Modulo per la presentazione delle osservazioni per i piani/programmi/progetti sottoposti a procedimenti di valutazione ambientale di competenza statale

ID: Codice procedura (ID_VIP/ID_MATTM): 12691

“Progetto di un impianto eolico denominato "Pitigliano" ubicato nei comuni di Pitigliano (GR) e Sorano (GR) costituito da 20 (venti) aerogeneratori di potenza nominale 7,0 MW per un totale di 140,0 MW con relative opere connesse ed infrastrutture indispensabili”

TESTO DELLE OSSERVAZIONI

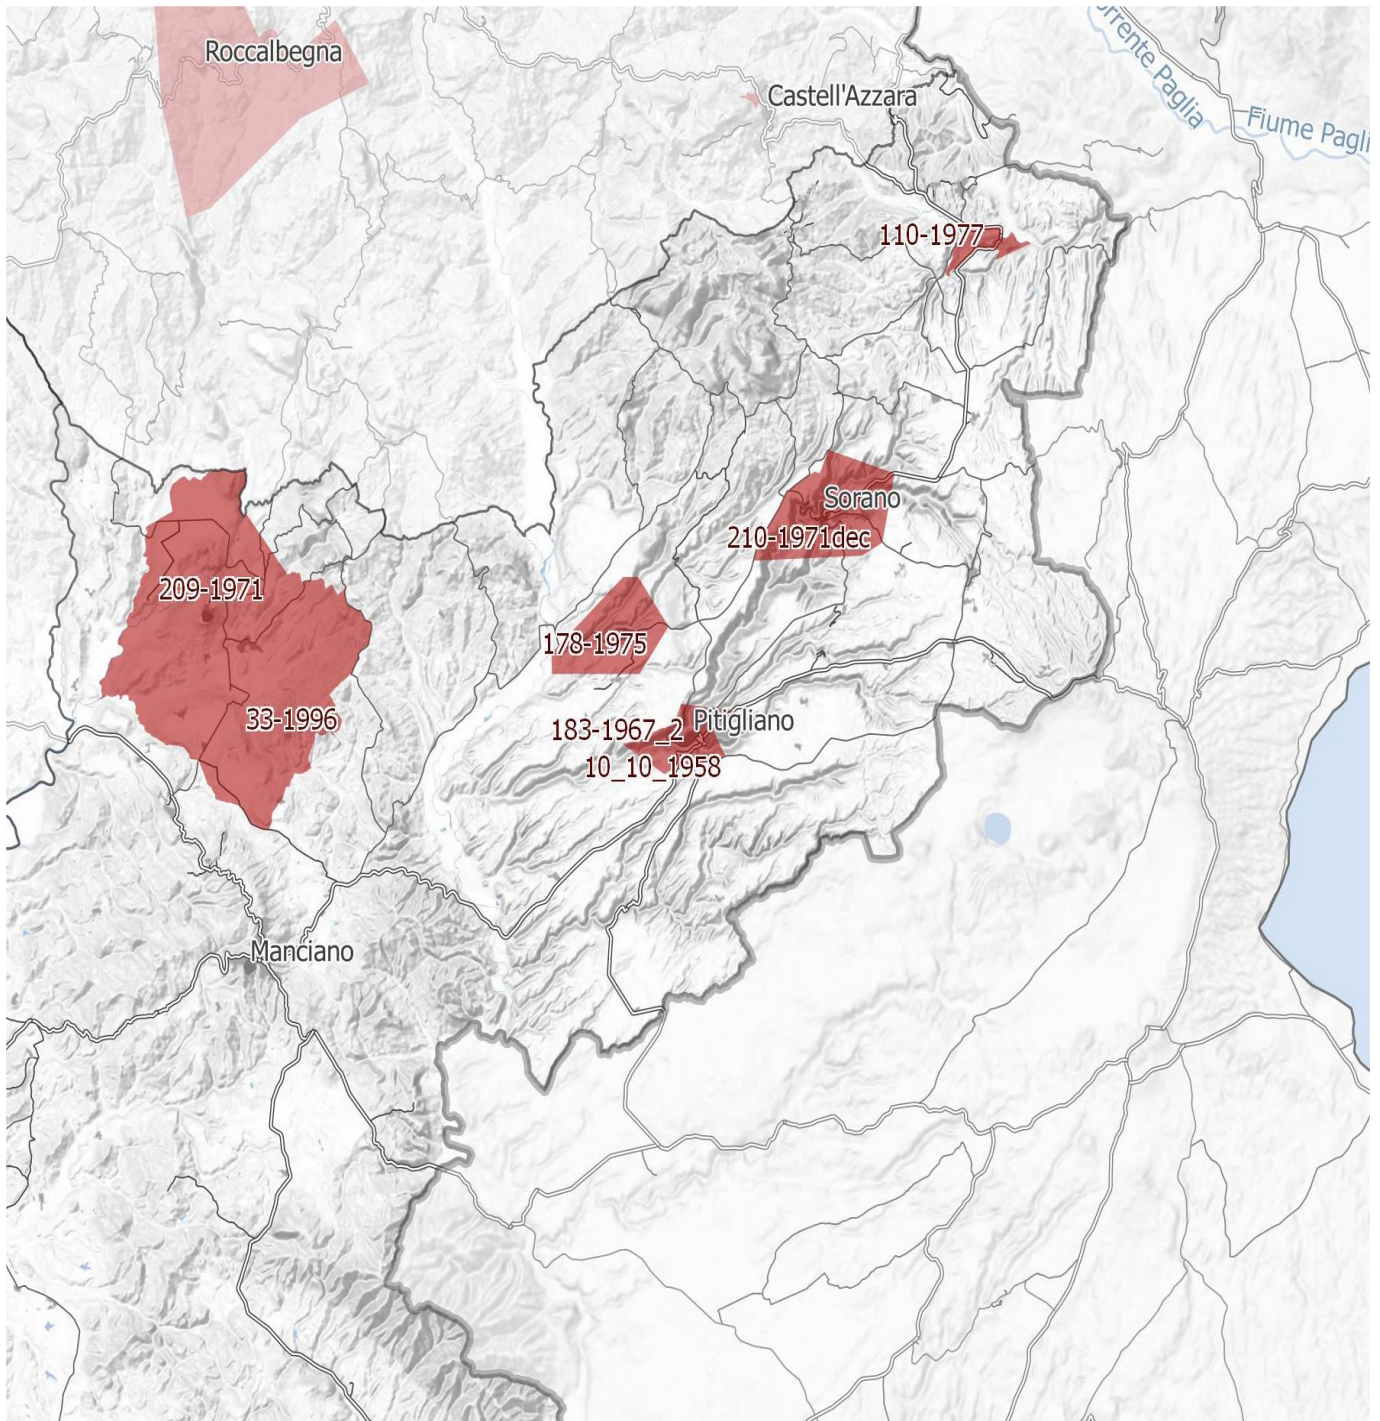
Inoltre, come sostiene la Proponente parte dell'impianto si verrebbe a trovare a 3,5 km dal centro abitato di Sorano. Infatti, tre degli aerogeneratori WTG 08, 09, 10 sono addirittura all'interno delle fasce di rispetto dei 3 km del suo vincolo paesaggistico di notevole interesse pubblico ex art 136 del CBC. Si evidenzia che così si crea

IMMAGINE n. 4 Si evidenzia che i tre aerogeneratori WTG 07, WTG 08 e WTG 09 impattano con il vincolo paesaggistico di notevole interesse pubblico del Centro Storico di Sorano. Il WTG 07 si troverebbe a 2828 m, WTG 08 2504 e WTG 09 2990. Il cavidotto dell'impianto invece impatta in buona parte del Vincolo paesaggistico ex art. 136 del CBC del Centro Storico di Pitigliano.

IMMAGINE n. 7 Mappa della intervisibilità degli impianti eolici elaborata dall'Associazione nazionale Amici della Terra. La mappa non è aggiornata comunque rende molo bene dell'enorme impatto visivo creato dal cumulo degli impianti.

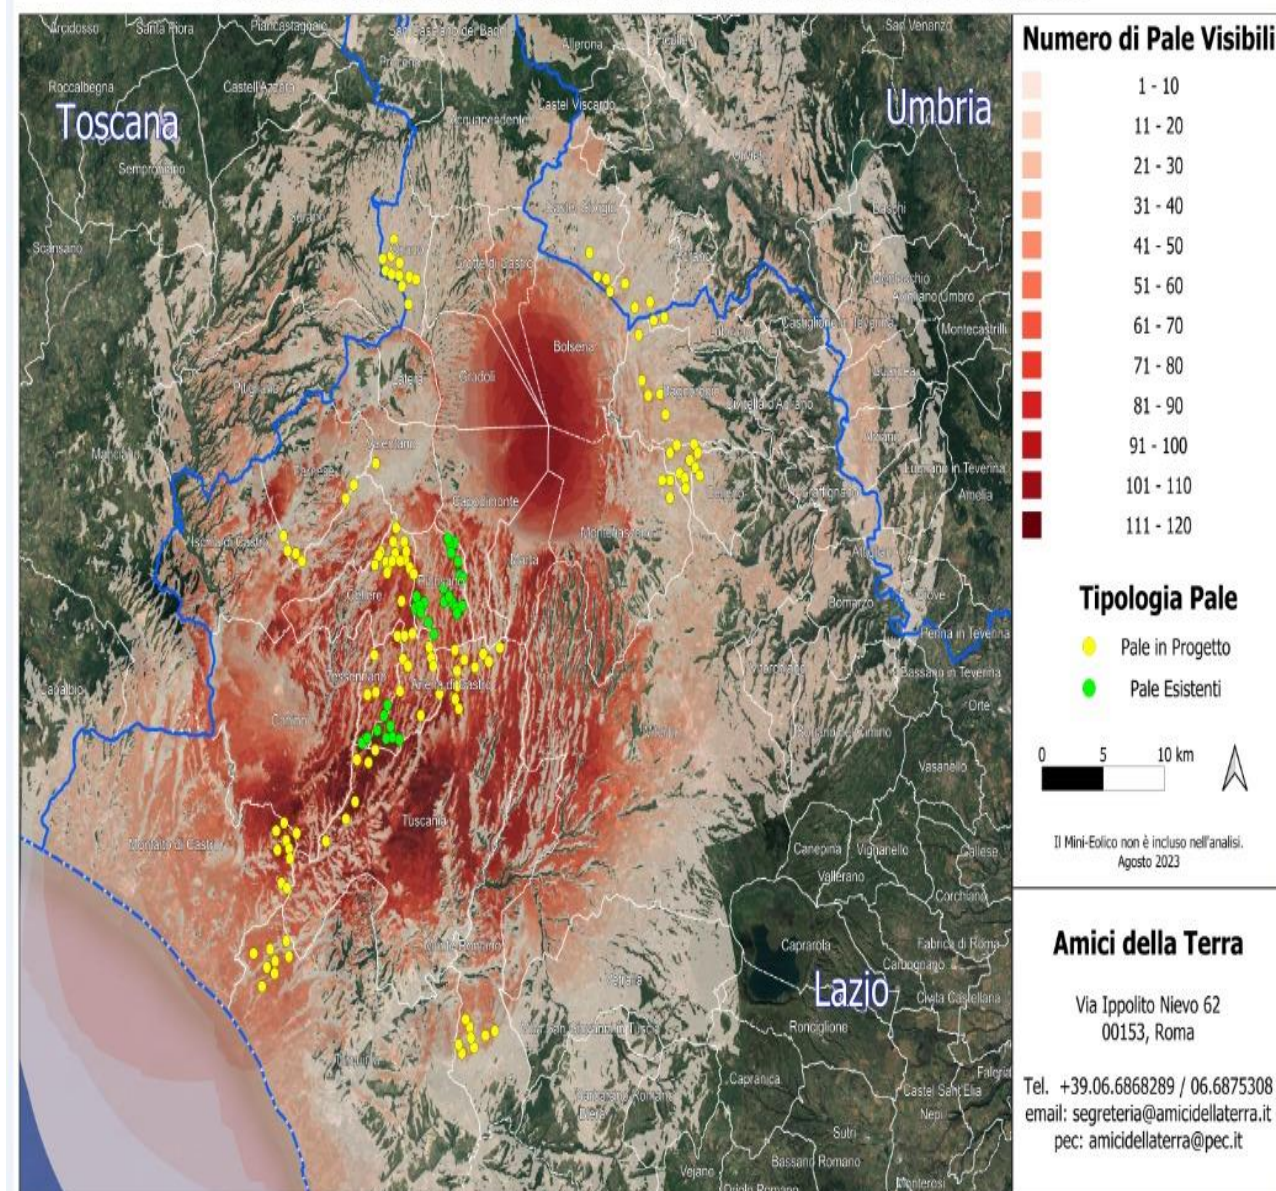
Se agli impianti eolici rappresentati qui sopra che non comprendono sia l'impianto eolico Pitigliano e le altre 14 pale del progetto eolico in verifica amministrativa sempre nel territorio di Pitigliano si aggiungono i migliaia di ettari (7000 fin'ora) di territorio occupato dagli impianti fotovoltaici e agrivoltaici e dalle altre tipologie appare chiaro il numero spropositato degli impianti FER nella bassa toscana e nella Tuscia.
